ОТЧЕТ
№ 23272-08-ММГН от 22 августа 2023 года

**ПО РЕЗУЛЬТАТАМ
ОБСЛЕДОВАНИЯ ДОСТУПНОСТИ ОБЪЕКТА И ПРЕДОСТАВЛЯЕМЫХ НА НЕМ УСЛУГ ДЛЯ
ИНВАЛИДОВ И МАЛОМОБИЛЬНЫХ ГРУПП НАСЕЛЕНИЯ.**

**Объект: Санкт-Петербургское государственное бюджетное учреждение дополнительного образования «Санкт-Петербургская детская художественная школа «Александрино»,
расположенный по адресу: 198262, г. Санкт-Петербург, пр. Стачек, д. 226, лит. А**

Фото	Несоответствия
	1. Отсутствуют предупреждающие тактильные наземные указатели перед внешней лестницей (вверху) (п. 5.1.10 СП 59.13330.2020, п. 4.2.2 табл. 3 ГОСТ Р 52875-2018, п. 6.7.4 ГОСТ Р 58178-2018).

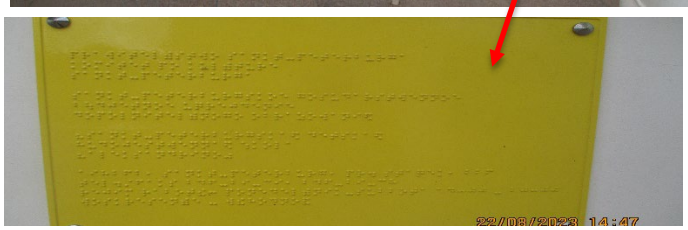
2. Отсутствует контрастное выделение краевых ступеней внешнего лестничного марша, что не соответствует п. 6.2.8 СП 59.13330.2020, п. 6.4, п. 6.5 ГОСТ Р 58178-2018.

1. Перед внешним лестничным маршем (вверху) необходимо установить предупреждающие тактильные наземные указатели (п. 4.2.2 табл. 3 ГОСТ Р 52875-2018):

2. На проступи краевых ступеней лестничного марша нанести полосы, контрастные с поверхностью ступени, имеющие общую ширину в пределах 0,08 - 0,1 м. Расстояние между контрастной полосой и краем проступи - от 0,03 до 0,04 м. Контрастная полоса не наносится на подступенок, так как при движении сверху вниз пропадает её информативность.

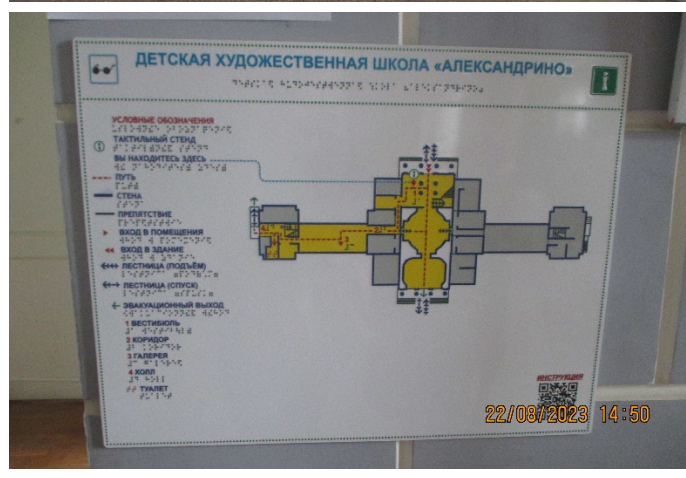
4. Установленная пиктограмма «Доступность для инвалидов всех категорий» утратила свое действие ввиду актуализации ГОСТа, что не соответствует п. 4.3.7.2 ГОСТ Р 52131-2019, п. 6.7.2 ГОСТ Р 58178-2018. 5. На входе установлена тактильная информационная табличка, с использованием рельефно-линейного шрифта, а также рельефно-точечного шрифта Брайля, что соответствует ст. 8 Закона РФ №2300-1-ФЗ, ст. 15 п. 6 ФЗ-181 от 24.11.1995г., дублирование надписей, знаков и иной текстовой информации знаками, выполненными рельефно-точечным шрифтом

Брайля п. 1 приказа Министерства культуры Российской Федерации от 9 сентября 2015 г. N 2400, однако, расположение тактильной информационной таблички выполнено с нарушением, что не соответствует п. 4 приказа Министерства культуры Российской Федерации от 16 ноября 2015 г. N 2800, п. 3е приказа Министерства образования Российской Федерации от 9 ноября 2015 г. N 1309 (надлежащее размещение носителей информации), п. 6.5.9 СП 59.13330.2020, п. 5.3, п. 6.7.1 ГОСТ Р 58178-2018.

6. Отсутствует дублирование лестничного марша пандусом, либо подъемным устройством, что не соответствует п. 5.1.14 СП 59.13330.2020. (На объекте имеется роллопандус, однако, находится в разобранном виде (см. представленное фото).

7. Поручни на пандусе (на представленном фото) не отвечают нормативным требованиям, а именно:

- отсутствуют горизонтальные завершающие части поручня равные 0,3 м (п. 5.2.3 ГОСТ Р 51261-2022);

- крепление поручня не обеспечивает расстояние между ним и ближайшим элементом оборудования не менее 60 мм (п. 5.1.8 ГОСТ Р 51261-2022);

- основываясь на обследовании аналогичного вида пандуса имеется предположение, что высота верхнего и нижнего поручня менее 0,9 м и 0,7 м соответственно (п. 5.2.5 ГОСТ Р 51261-2022, п. 5.1.16 СП 59.13330.2020).

5. Перенести имеющуюся тактильную информационную вывеску с использованием рельефно-линейного шрифта, а также рельефно-точечного шрифта Брайля для людей с нарушением зрения и разместить рядом с дверью со стороны дверной ручки на высоте от 1,2 до 1,6 м от уровня пола и на расстоянии не менее 0,1 м от края таблички до края дверного проема.

6. Установить разобранный роллопандус.

7. Поручни, установленные на пандусе привести к нормативным требованиям, а именно:

- завершающие части поручней пандуса в его начале и конце должны иметь участки протяженностью не менее (300 ± 30) мм, выходящие за пределы длины наклонного участка пандуса и с вертикальной опорой на примыкающих к этому участку горизонтальных площадках для заезда на пандус;

- крепление поручня должно обеспечивать расстояние между ним и ближайшим элементом оборудования не менее 60 мм для поручней вне помещений;

- измерить высоту верхнего и нижнего поручней. В случае если высота поручней более или менее нормируемых значений 0,9 м и 0,7 м, то привести высоту поручней к нормируемым значениям. Высота верхней точки охватываемой поверхности поручня от поверхности передвижения должна составлять (900 ± 30) мм для верхнего уровня поручней, для нижнего уровня поручней - (700 ± 30) мм.

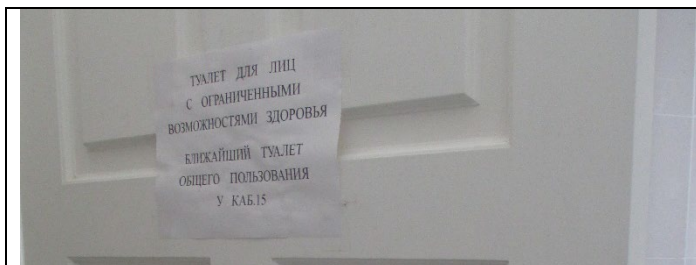
10. Информационная мнемосхема дезинформирует ММГН, так как схема установлена не в соответствии с привязкой к месту, указанной на плане. (ст. 1065 ГК РФ).

10. Разместить мнемосхему в соответствии с привязкой к месту, указанному на схеме. Мнемосхема должна размещаться в вестибюле вблизи входа с правой стороны по ходу движения на расстоянии не более 4 м от входа в здание. Следует установить мнемосхему согласно указанному требованию.
